## ロック&リリース(LR) レバーの形状変更のお知らせ

この度、プリント基板用コネクタの抜け防止、および引抜きに便利なロック&リリース(LR)レバーが、より機能的、かつ使い易いデザインに変更させていただく事となりました。該当製品に関しましては、新しい品番、型式を設定させていただきます。この変更に伴い、旧タイプのレバー製品は2017年12月末で販売終了とさせていただきます。

### ■ 対象製品:

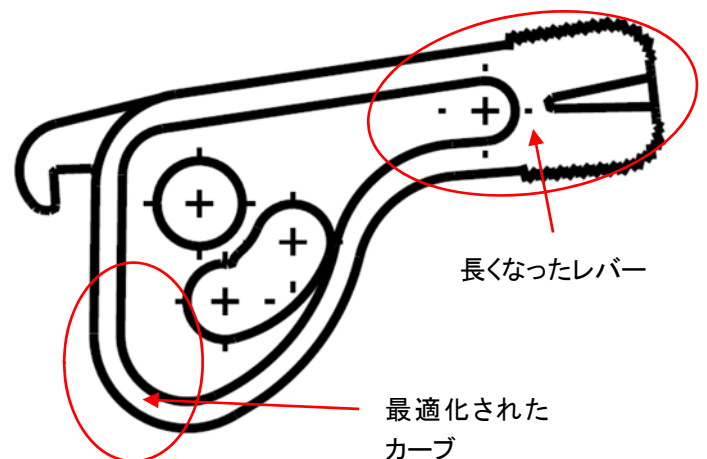
従来のLRレバー

新しいLRレバー

レバー部がコネクタ本体から、はみ出さない構造で、限られたスペースでも、隣接したコネクタと干渉しません。  
また、コネクタの接続時には、押し込むだけで自動的に固定のためのフックが掛かるようになりました。

- コンパクトデザインで省スペース化に貢献します
- コネクタを差込むだけでフックが掛かる自動ロック機能を採用しました
- レバーが長くなり、より“この原理”が作用します
- リリースをよりスムーズに行えるように基板側との接触部のカーブを最適化しています
